I Результаты обследования:**1. Территории, прилегающей к зданию (участка)****Муниципального бюджетного общеобразовательного учреждения
«Средняя общеобразовательная школа №76 с изучением восточных языков
г. Владивостока»**

I Результаты обследования:
2. Входа (входов) в здание

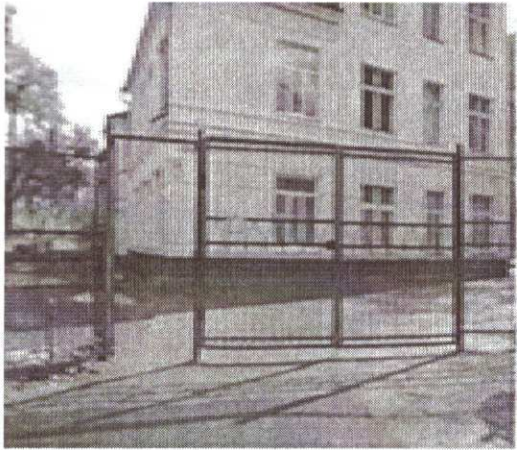
1.1	Вход (входы) на территорию	есть	30	1	Информация об объекте.	К, О, С, Г, У	Установить информационную доску об объекте	Текущий ремонт
1.2	Путь (пути) движения на территории	есть	--	2,3,4,5	Часть пути движения из насыпных крупноструктурных материалов	К, О, С	Укладка асфальтового покрытия	Капитальный ремонт

Комментарий к заключению: Установить табличку с информацией об объекте, заасфальтировать часть территории прилегающей к зданию.

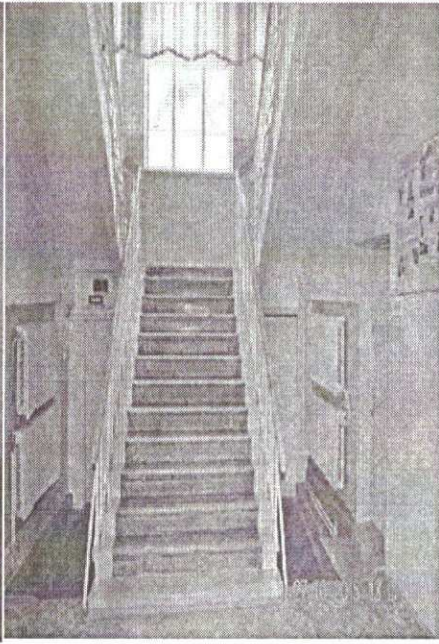
3.2	Лестница (внутри здания)	есть	3, 13, 16, 17	9,10, 11	<p><u>3 лестницы:</u> центральная, 2 запасные лестницы не продублированы пандусами</p> <p><u>замечания одинаковые</u></p> <p>частично отсутствуют поручни со второй стороны лестницы</p> <p>отсутствует безопасное горизонтальное завершение поручней</p>	<p>К</p> <p>использование ТСР, рекомендовать альтернативную помощь</p> <p>О</p> <p>С</p> <p>допустимо, при перемещении инвалидов О, С</p> <p>рекомендуется оказание помощи сотрудника</p> <p>О</p> <p>С</p> <p>рекомендуется оборудовать безопасное горизонтальное завершение поручней</p> <p>С</p> <p>рекомендуется обеспечить контрастность между краевыми</p>	Текущий ремонт

ступенями и лестничными площадками	
3.3	Пандус (внутри здания)	Нет						
3.4	Лифт пассажирски й (или подъемник)	Нет						
3.5	Дверь	есть	11А	<p><u>8 дверей, расположены на пути движения с коридора на лестницы</u></p> <p>замечания одинаковые</p> <p>ширина двери 0,80 м, менее нормы</p> <p>дверная ручка не нормативна</p>	<p>К</p> <p>О К С</p>	<p>рекомендуется оказание помощи сотрудника</p> <p>установить дверную ручку нормативно согласно СНиП 35-01-2001</p>	текущий

Рекомендуется согласовать с общественной организацией инвалидов организацию ситуационной помощи инвалидам при движении по лестницам, путям эвакуации через запасные выходы.

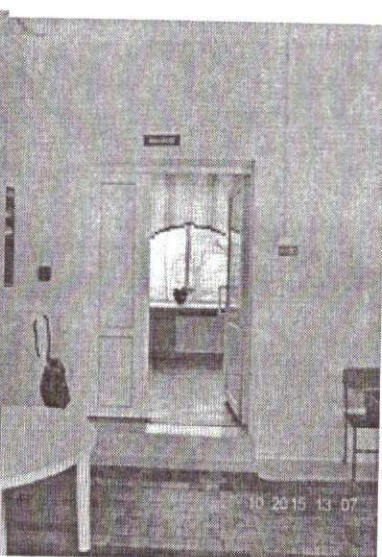
4.1	Кабинетная форма обслуживания	есть	8,4, 5,10	12-16	<p><u>всего 21 кабинет</u></p> <p><u>кабинет № 2, 4, 5, 16, 22</u> имеют одинаковые замечания</p> <p>информирующая табличка размещена не нормативно</p> <p>дверная ручка не нормативна ширина дверного проема в свету 0,73 м</p> <p>отсутствуют места, приспособленные для детей инвалидов: Г, О, С, К, У</p> <p>частично в кабинетах № 2 - 22 высота порога дверного проема 0, 020-0,030 м</p>	<p>К,О,С, Г,У</p> <p>К,О,С</p> <p>К,О,С, Г,У</p> <p>К</p>	<p>Разместить информирующую табличку нормативно, рекомендует ся оказание ситуационно й помощи</p> <p>дверь из двух половинок рекомендует ся оказание ситуационно й помощи</p> <p>рекомендует ся занизить пороги или оказание ситуационно й помощи</p>	<p>текущий ремонт</p> <p>индивидуальное решение с ТСР</p>

19,7, 8,11, 15,4, 5,5,8 ,9	отсутствуют места, приспособленные для детей инвалидов: кабинеты № 3, 6, 7, 8, 9, 10, 11, 12, 13, 15, 17, 18, 20, 21 Кабинеты с одинаковыми замечаниями: Двери шириной 0,79 м, без горизонтальных ручек, высота порогов превышает допустимую норму(0,03м), расстояния между партами не соответствует нормам (кабинеты от 48-50 кв.м. , что не соответствует СНиП 35-01-2001), нет тактильных указателей	К,О,С ,Г,У	оборудовать места Кабинеты с одинаковым и замечаниями : рекомендуется понизить пороги или оказание ситуационной помощи

В соответствии с 2.4.2.2821-10 «Санитарно-эпидемиологические требования к условиям и организации обучения, содержания в общеобразовательных организациях», количество учащихся в классе определяется исходя из расчета соблюдения нормы площади на одного обучающегося $2,5 \text{ м}^2$, но не более 25 человек. Учсть, что здание 1936 года постройки и кабинеты не превышают $48\text{-}50 \text{ м}^2$, а учащихся в классе 25 и более человек. Рекомендуется для инвалидов, перемещающихся на креслах – колясках, для получения образовательной услуги, организовать альтернативную форму предоставления образовательной услуги – на дому, дистанционно или в другой адаптированной школе, а также выполнение первоочередных мероприятий по адаптации школы.

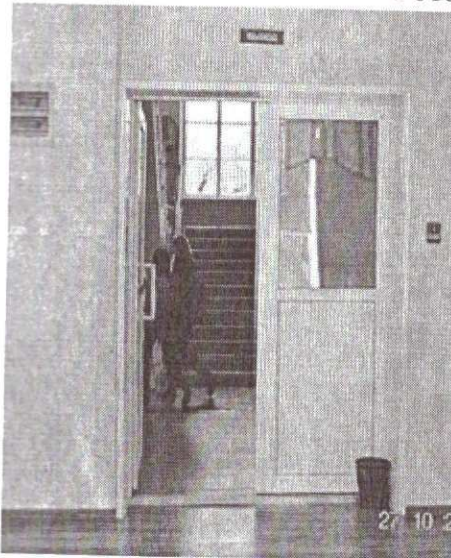
4.2	Зальная форма обслуживания	есть		17 Столовая – высокий переход с коридора в обеденный зал (0,20 м) ,двери не соответствуют требованиям отсутствуют тактильные указатели	К,О, С	Рекомендуется: обеспечить контрастность между краевыми ступенями установить тактильной указатель в виде контрастной рельефной полосы использовать переносной мата пандус либо оказание ситуационной помощи при перемещении К, О или оказание ситуационной помощи	Текущий ремонт

18	Актовый зал – отсутствуют выделенные места для инвалидов, двери не соответствуют требованиям, сцена вне доступа.	К, О, С	выделить места для инвалидов К, О Рекомендуется оказание ситуационной помощи	индивидуальное решение с ТСП Текущий ремонт
				19	Спортивный зал – двери не соответствуют требованиям, нет закрытых раздевалок, душа, туалета соответствующим требованиям СНиП	К,С, О	Рекомендуется оказание ситуационной помощи	индивидуальное решение с ТСП Текущий ремонт
				20	Библиотека – двери не соответствуют требованиям, читальный зал (две одноместные парты) не соответствует требованиям СНиП	К,С,О	Рекомендуется оказание ситуационной помощи занижение порогов	Текущий ремонт

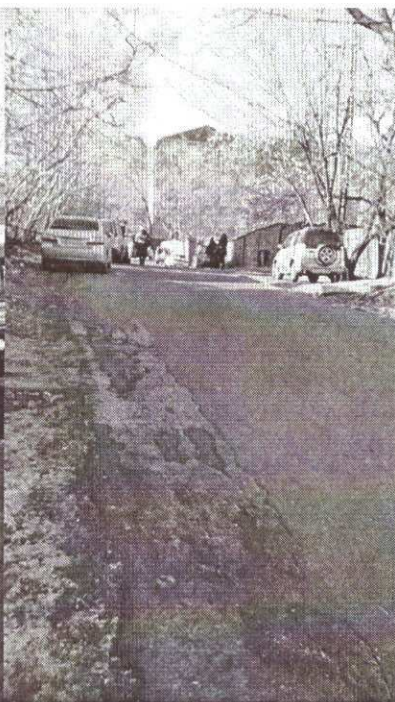
1.5.	Светофор	есть			Замечаний нет			Не требуется
1.6	Автостоянка и парковка	нет						
1.7	Информативность (визуальные указатели направления движения и ориентирования, знаки, предупреждающие о движении инвалидов)	нет

Комментарий к заключению: Остановка транспорта - установка заездного кармана, высокого контрастного бордюра, плавного сопряжения с дорогой, специализированного маршрута, схемы движения к объекту, линии безопасности от края бордюра.

Путь движения к объекту - необходимость укладки тактильной плитки, необходимость установки поручней, пандусов, леерного ограждения, асфальтовое покрытие, мест отдыха, пандуса при пересечении дороги
